**AVIS RELATIF À LA PROTECTION
CONTRE LES EVENTUELS EFFETS NOCIFS ET NUISANCES
PROVOQUÉS PAR LES RAYONNEMENTS NON IONISANTS
GÉNÉRÉS PAR DES ANTENNES ÉMETTRICES STATIONNAIRES
Commune : FONTAINE-L'EVEQUE - Exploitant : TELENET GROUP
Référence exploitant : HT1543S**

Rapport n° 3352 / 2025

Adresse	N90 6140 FONTAINE-L'EVEQUE (Fontaine-l'Evêque)
Coordonnées Lambert belge 72	148586E 121504N
Type d'implantation	Pylône Haute Tension
Exploitant	TELENET GROUP
Réf. du site de l'exploitant	HT1543S

Figure 1 : Vue en plan des lieux de séjour et des points de contrôle

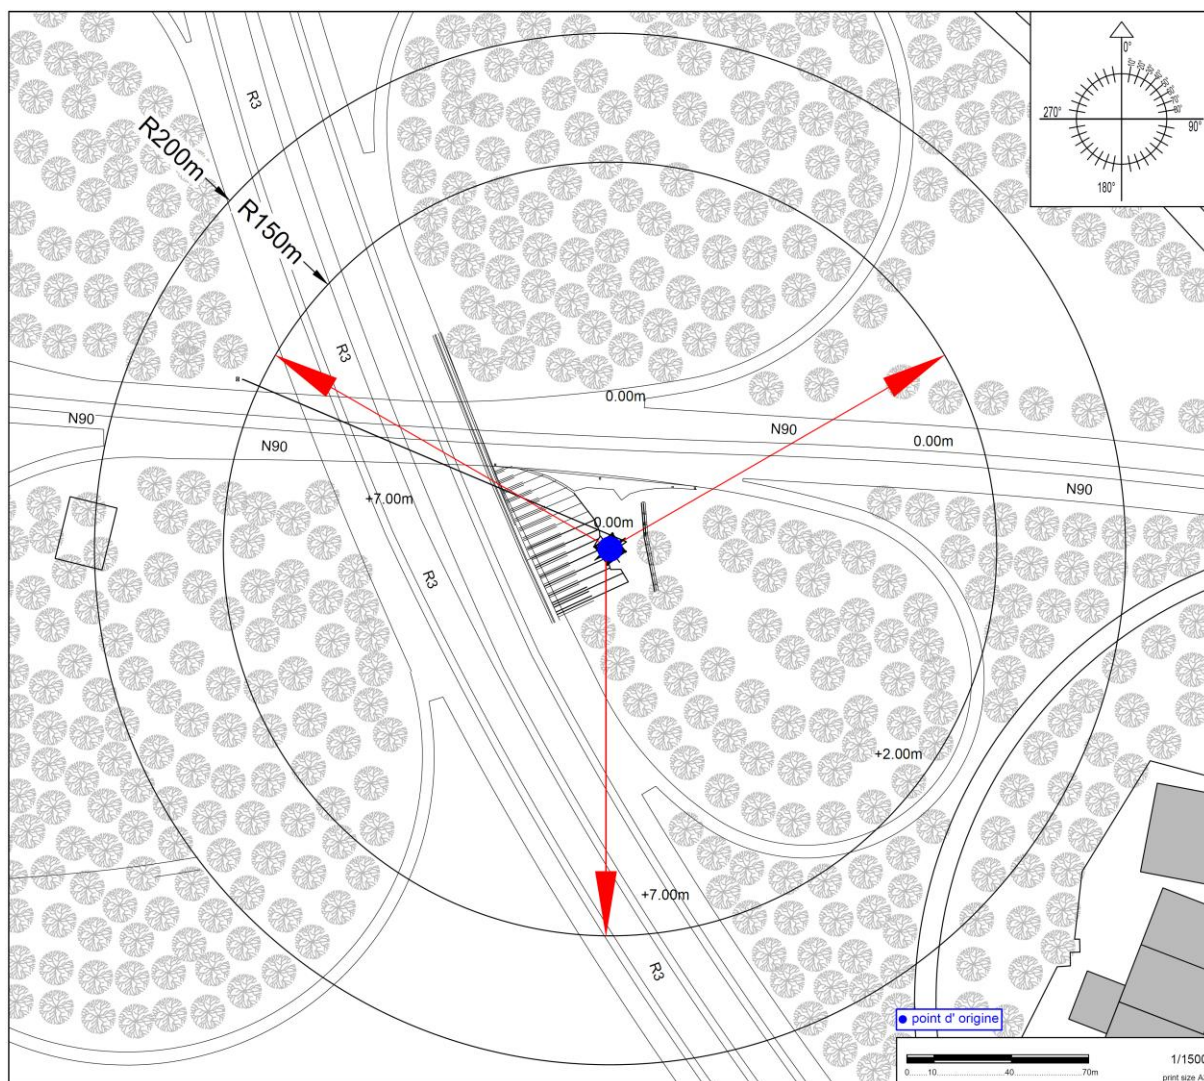
En ce qui concerne les antennes de l'installation mentionnées dans le tableau 1, la distance maximale à laquelle la limite pourrait être atteinte, à l'extérieur, est égale à 93,0 m. S'il n'y a pas de LS à une distance inférieure, les antennes respectent forcément la limite d'immission.

Dans le cas des LS situés à l'intérieur des bâtiments, une atténuation d'obstacle est prise en compte et il en résulte que la distance maximale à laquelle la limite pourrait être atteinte se réduit à 66,7 m.

Figure 2 : Vue en plan des installations d'antennes dans un rayon de 300 mètres autour de l'installation faisant l'objet de la demande d'avis

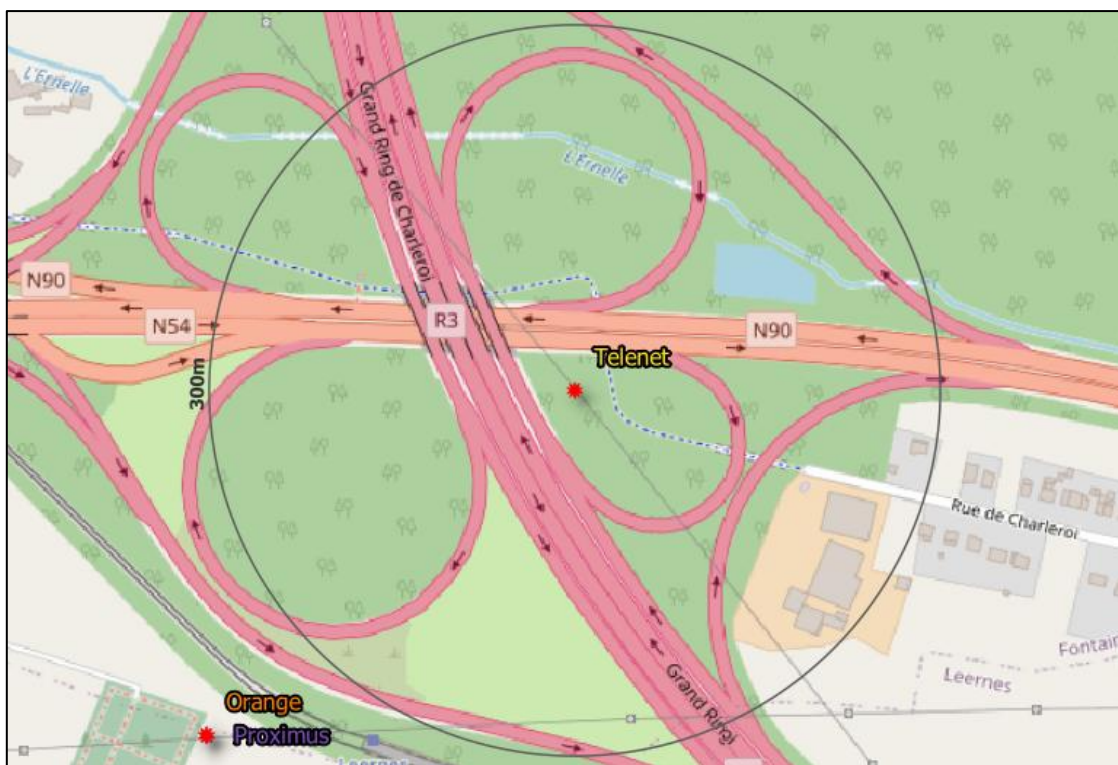
- a) il y a au plus 4 installations d'antennes émettrices stationnaires présentes dans la zone d'évaluation de 300 mètres de rayon représentée dans la figure 2, y inclus l'installation référencée dans le paragraphe 2 : la limite cumulative définie à l'article 4, §2 du décret est nécessairement respectée dans les lieux de séjour à l'intérieur de la zone d'évaluation de 300 mètres de rayon ;

- b) il y a exactement 5 installations d'antennes émettrices stationnaires présentes dans la zone d'évaluation de 300 mètres de rayon représentée dans la figure 2, y inclus l'installation référencée dans le paragraphe 2 et il existe, pour 3 ou 4 de ces installations, un avis attestant le respect de la limite abrogée de 3 V/m : la limite cumulative définie à l'article 4, §2 du décret est nécessairement respectée dans les lieux de séjour à l'intérieur de la zone d'évaluation de 300 mètres de rayon ;

- c) dans tous les autres cas, il a été vérifié que la limite cumulative définie à l'article 4, §2 du décret n'est pas dépassée dans les lieux de séjour sur base du nombre d'installations localisées dans la zone d'évaluation de 300 mètres de rayon représentée dans la figure 2, de leur localisation ainsi que des données inscrites dans la figure 1 et au paragraphe 4 du présent avis et dans les avis attestant le respect de la limite par installation ou de la limite abrogée de 3 V/m relatifs aux autres installations reprises dans la figure 2.

Compte tenu des considérations ci-dessus, il apparaît que l'intensité du rayonnement électromagnétique généré, dans les lieux de séjour situés dans un rayon de 300 mètres autour de l'installation référencée dans le paragraphe 2, par l'ensemble des antennes émettrices stationnaires de l'ensemble des exploitants du même site d'antennes émettrices stationnaires respecte la limite fixée à l'article 4, § 2 du décret.
